東海再処理施設の安全対策に係る廃止措置計画認可変更申請対応について

令和2年7月7日
再処理廃止措置技術開発センター

○ 令和2年7月7日 面談の論点

〈6/29 監視チームにおける議論のまとめ〉

図1 ガラス固化技術開発施設 (TVF) ガラス固化技術開発棟 濃縮器 (G12E10)

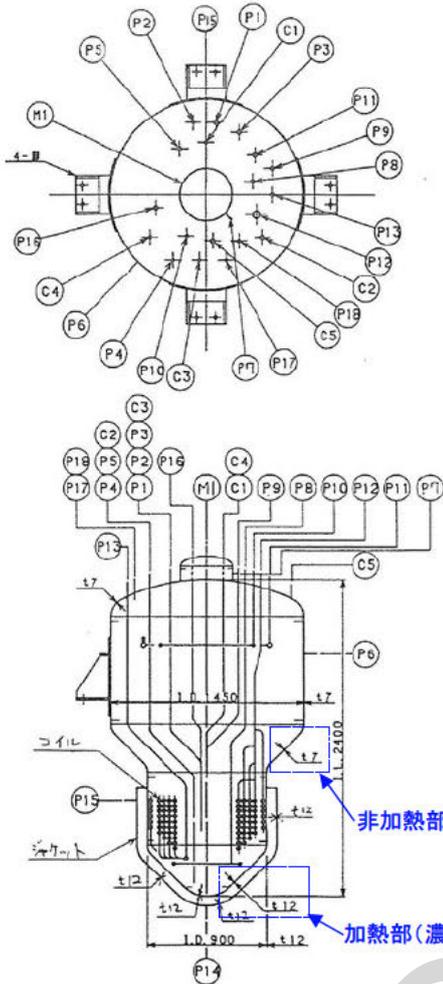
- 肉厚について腐食しろを考慮した設工認の数値が使われていること等保守的な評価であることを示すこと。

貯槽類 (参考として図 1 を示す) :

- ・ 機器自重は腐食しろ分を含む板厚 (腐食前の板厚) での重量
- ・ 強度部材としての胴部板厚は腐食しろ分を含まない厚さ (腐食後の板厚)
- ・ 腐食しろは、使用材料、使用環境、溶液条件、設計寿命に基づき設定された設工認時の値
- ・ FEM による計算では各部位の板厚 (腐食しろを差し引いた値) でモデル化して評価
- ・ 公式による計算では胴部の中の最も薄い板厚の値 (腐食しろを差し引いた値) を用いて評価 (複数の板厚からなる機器を計算できないため保守側に単純化)

非加熱部(濃縮器上部胴)の設計板厚: 7 mm

加熱部(濃縮器下部胴)の設計板厚: 12 mm

図-1 結合装置の製作・交換に係る使用前自主検査の流れ

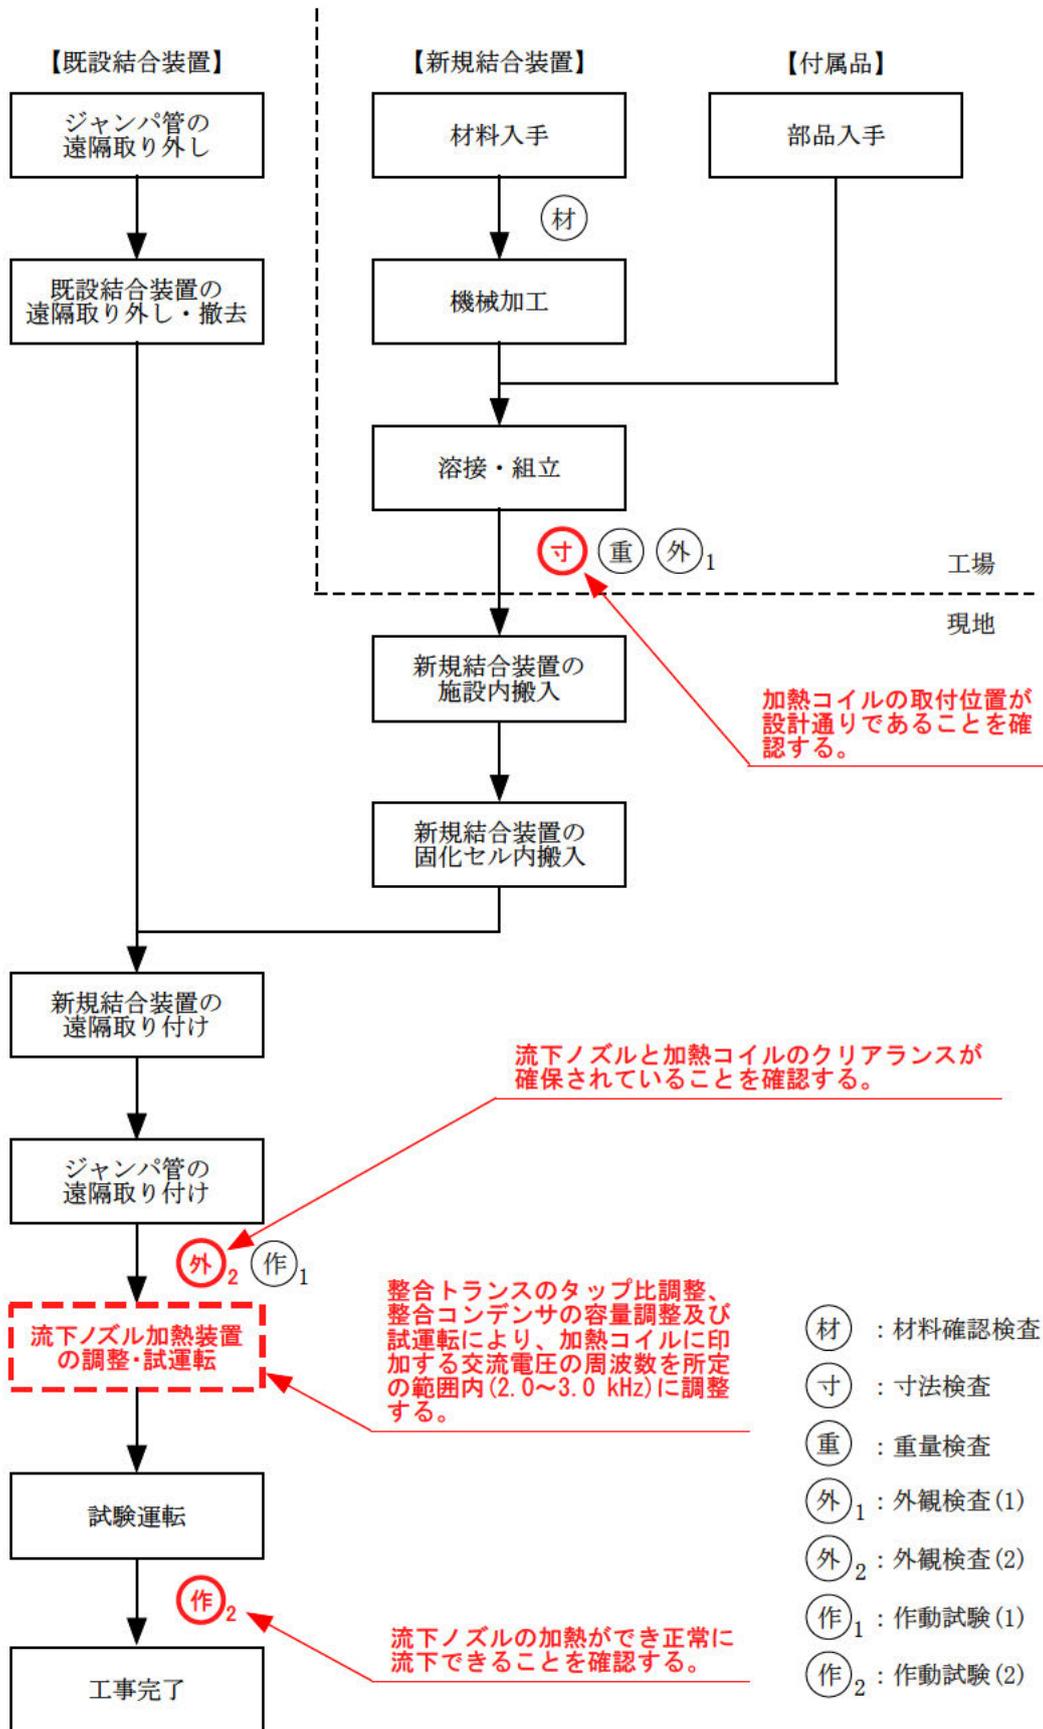
結合装置の製作・交換に係る使用前自主検査のうち、流下停止事象の対策を踏まえた使用前自主検査の目的を明確するとともに、作動試験(2)の検査内容について見直した。

流下停止事象の対策を踏まえた結合装置の製作・交換に係る使用前自主検査（寸法検査、外観検査(2)、作動試験(2)）の流れを以下に示す（図-1 参照）。

- ① 工場にて、加熱コイルの取付位置が設計通りであることを寸法検査により確認する。
- ② 結合装置の交換後、流下ノズルと加熱コイルのクリアランスが確保されていることを外観検査(2)により確認する。
- ③ 結合装置の交換（加熱コイル径の拡大）に伴い加熱コイルに印加される交流電圧の周波数が変わることから、流下ノズル加熱装置（LP21.3/LP21.4）の調整・試運転（短時間の上段加熱、全段加熱、下段加熱）を行う。
- ④ 熔融炉の試験運転を開始し、流下ノズルの加熱ができ正常に流下できることを作動試

変更前	変更(案)
<p>⑦ 作動試験(2)</p> <p>対 象： 溶融炉 (G21ME10) の流下操作</p> <p>方 法： 溶融炉 (G21ME10) を運転状態とし、溶融炉 (G21ME10) とガラス固化体容器上に設置されたガラスサンプリング装置との間が結合装置 (G21M11) により結合された状態で流下操作を行い、<u>流下ノズルと加熱コイルの接触による流下停止事象が発生しないこと</u>を確認する。</p> <p>判 定： 流下操作中に流下ノズルと加熱コイルの接触<u>による流下停止事象が発生しないこと。</u></p>	<p>⑦ 作動試験(2)</p> <p>対 象： 溶融炉 (G21ME10) の流下操作</p> <p>方 法： 溶融炉 (G21ME10) を運転状態とし、溶融炉 (G21ME10) とガラス固化体容器上に設置されたガラスサンプリング装置との間が結合装置 (G21M11) により結合された状態で流下操作を行い、<u>流下ノズルの加熱ができ正常に流下できること</u>を確認する。</p> <p>判 定： 流下操作中に流下ノズルと加熱コイルの接触<u>がなく、正常に流下できること。</u></p>
